**REPUBLIKA HRVATSKA
ISTARSKA ŽUPANIJA
GRAD LABIN**

**IZVJEŠĆE O DRUGOJ PONOVDNOJ JAVNOJ RASPRAVI
o Prijedlogu V. Izmjena i dopuna Prostornog plana uređenja Grada Labina**

11. **Prilog I.** - Mišljenja, prijedlozi i primjedbe Nositelja izrade Plana i javno-pravnih tijela kao sudionika u drugoj ponovnoj javnoj raspravi - očitovanje o istima

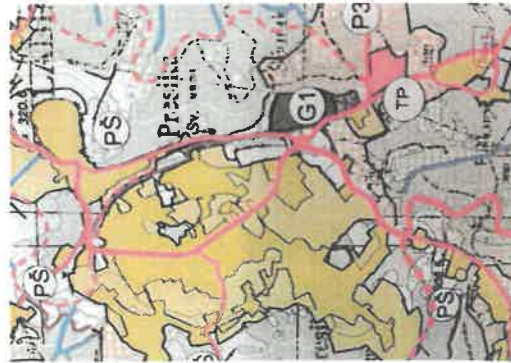
S obzirom na gore navedeno, tražim da se izvrši odgovarajući ispravak i na karti 1. – Korištenje i namjena površina, kako bi prikaz na objema kartama odgovarao pravom stanju stvari, odnosno, na koncu, kako bismo imali ispravan prikaz tog dijela prostora Grada Labina

Ujedno Vas obavještavam da sam samo letimičnim pregledom ostalih karata utvrdila da ovo nije jedina greška na koju ukazujem, ali ipak prepuštam drugim subjektima, pa i Vama kao nositelju izrade plana, da ih utvrđujete.

Odgovor:
Primjedba se prihvaća.

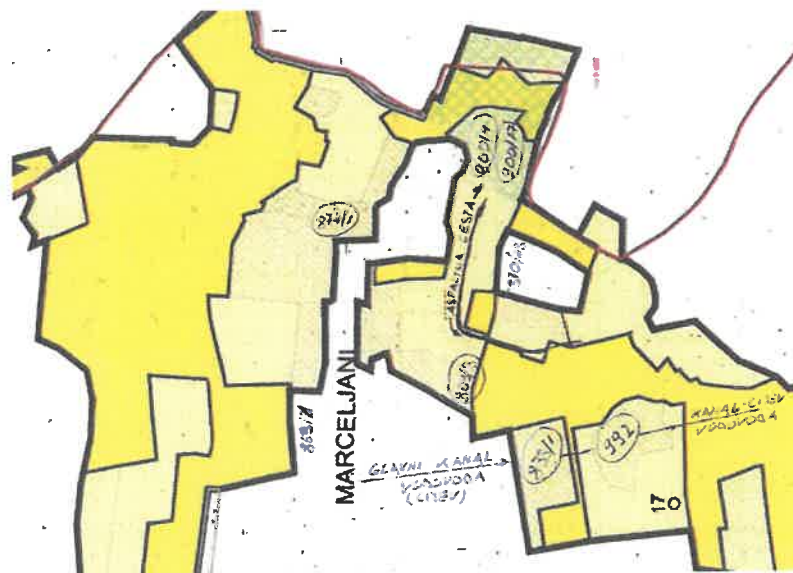
NPR PARCELA 833/1 KOJA JE U VRTAČI DUBOKOJ 15-20 METARA
I KROZ SREDINU PROLAZI GLAVNA CITEV OD VOROVUŠA
CCA. 4000 M² (TKO ĆE TU ISTA GRADITI?)

NPR PARC. 992 ISTA STVAR - PROLAZI GLAVNA CITEV OD
VOROVUŠA KABA RADA JAČA KIŠA POLA METRA KOJE ČEŠME

NPR PARC. 900/4 - 900/17 CCA 5000 M² KAKO JE PRAVO
100 GODINA BILA BARA (KOL) OZBIQANA DUBINE 15 20M
ZA VRIEME ITALIJE (KOL PULI MARKULINI)

NPR. PARC. 869/3 - ISTO U DOLINI CCA 2500 M²
